ID: 10370 Progetto per la realizzazione di un impianto agrovoltaiico denominato "Grotte di Castro" di potenza di picco pari a 20,9 MWp e potenza nominale pari a 19,9 MWac.

Oggetto: Osservazioni al Progetto per la realizzazione di un impianto agrovoltaiico denominato “Grotte di Castro” di potenza di picco pari a 20,9 MWp e potenza nominale pari a 19,9 MWac da realizzarsi nel Comune di Grotte di Castro. Procedimento di VIA – PNIEC. Proponente: Ica Ren Dos S.r.l. - [ID: 10370]

OSSERVAZIONI AI SENSI DELL'ART. 24 COMMA 3 D.LGS. 152/2006

Beni sottoposti a tutela ai sensi dell'art. 10 del D.Lgs 42/2004 "Beni Culturali"

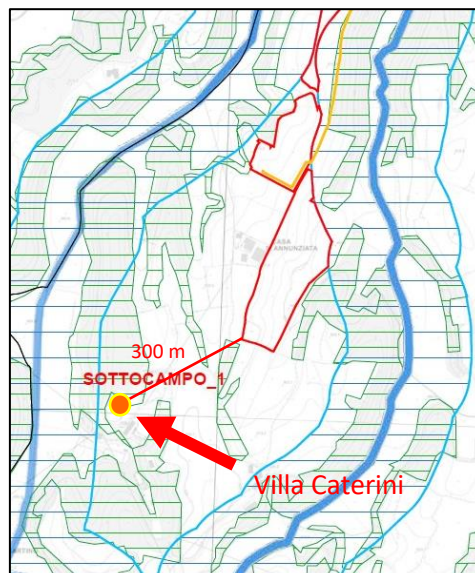
Si riporta un'indicazione su mappa, non completa, dei principali beni culturali insistenti sul territorio, dal sito Vincoli in rete del Ministero della Cultura.

In particolare nelle immediate vicinanze del "sottocampo 1" dell'impianto fotovoltaico oggetto di VIA indicato negli elaborati progettuali, sorge Villa Caterini, immobile di interesse culturale dichiarato, vincolato dal 02/03/2004 ai sensi dell'art. 2 del D.Lgs. 490/1999 ad una distanza di circa 300 m.

È chiaro come l'impatto dell'impianto nei territori incontaminati che ospitano bellezze di valenza storico-culturale come quella di "Villa Caterini", tradiscano la vocazione di questo territorio che punta sulla sua tutela e promozione.
